令和2年9月3日

喜多地区環境保全委員会 御中

舞鶴市産業創造室・環境対策室

「舞鶴市の説明資料に対する疑問等について」に対する回答

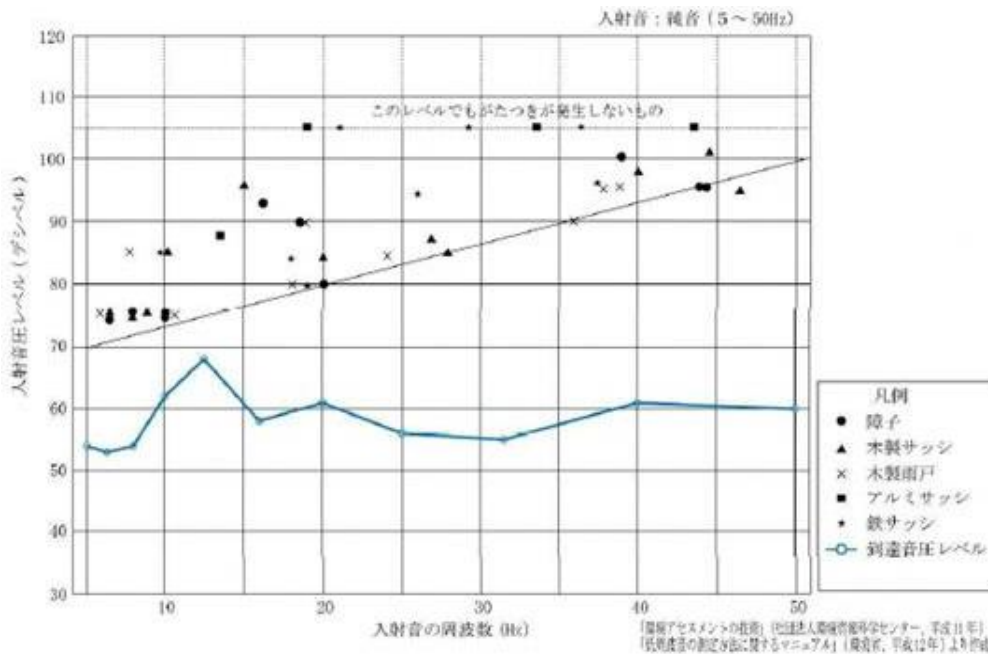
環境省では、音として通常聞こえる空気振動のうち、周波数 20Hz～100Hz の低い周波数の音と、音としては通常聞こえない 20Hz 以下の空気振動をまとめて「低周波音」と呼んでいる。(20Hz 以下の空気振動を指す場合は、「超低周波音」と呼んでいる)

低周波音の影響は、心身に係る影響として不快感、圧迫感、不眠等があり、物的影響として窓ガラス等建具が振動し、ガタガタと音を立てる現象がある。低周波音が窓等の建具を振動させることにより発生する。低周波騒音の被害の最も代表的なものは、「何となく寝られない」「寝ていても起きてしまう」「圧迫感を感じる」といったものが代表的だと言われている。また、長い間低周波騒音に晒されていると頭痛や手足のしびれなどの症状を発生することも少なくないようである。低周波音に関しては普通騒音の受忍限度のように明確な基準値はない。しかし、低周波音の一つの基準値として環境省から「参照値」が示されている。参照値は大きく分けて物的苦情に関する参照値と心身に係る苦情に関する参照値の二種類に分けられている。

上の図は、低周波音の閾値(感じだす境界の値)を示したのですが、人間による感じ方と物の感じ方はことなり、低周波音は人間の耳には聞こえにくく、高周波数になるほど可聴域に近づくため、周波数が高まるほど小さな音で感じるが、物は周波数が小さいほど小さな閾値となっている。周波数により感じ方が違う。ところが、舞鶴市などバイオマス発電の事業者側は低周波音の規制基準値として 100dB 以下とし、予測したところ西側の敷地境界で 75dB、東側の敷地境界で 78dB だから問題ないと説明している。その根拠として ISO-7196 では、G特性音圧レベルで約 100dB を超えると超低周波音を感じると記載されているとしている。調べると ISO-7196 は 20Hz 以下の超低周波音について規定したものである。事業者側に、「人の感じ方は周波数によって異なり、環境省の手引書の参照値をもとに決めるべきでは。それでいけば今の予測値でも超えている。」と質すると、「環境省の手引書が間違っている。環境省から別途に文書※3 が出ており、『参照値は、低周波音についての、環境アセスメントの環境目標値 作業環境のガイドラインとして策定したものではない』となっており、それを使うべきではない」と答えた。しかし、同文書に「参照値は固定発生源から発生する低周波音について苦情の申し立てが発生した際に、低周波によるものかの目安について示したもの」となっており、環境を守る立場からは当然に環境省の手引書を基準とすべきであると考え、100dB の規制値なんてとんでもない値であると思う。再考をお願いします。

低周波の予測手順と予測結果を以下の通り記します。また、参照値の取り扱い方に関しては、上述「21. 福知山との違い (P18 6.1.4)」をご参照ください。

- ① 構成設備計画から主要発生源の選定及び発生位置の設定
- ② 主要発生源のパワーレベルの設定
- ③ 点音源の伝播計算
- ④ 各音源からの到達音圧レベルの合成
- ⑤ 到達音圧レベルの予測

予測結果については、低周波音の到達 G 特性音圧レベルは西側受音点で 75dB(G) 以下、東側受音点で 78dB(G) 以下と予想され、ISO-7196 に示される「超低周波音を感じる最小音圧レベル」100dB(G) を下回りました。
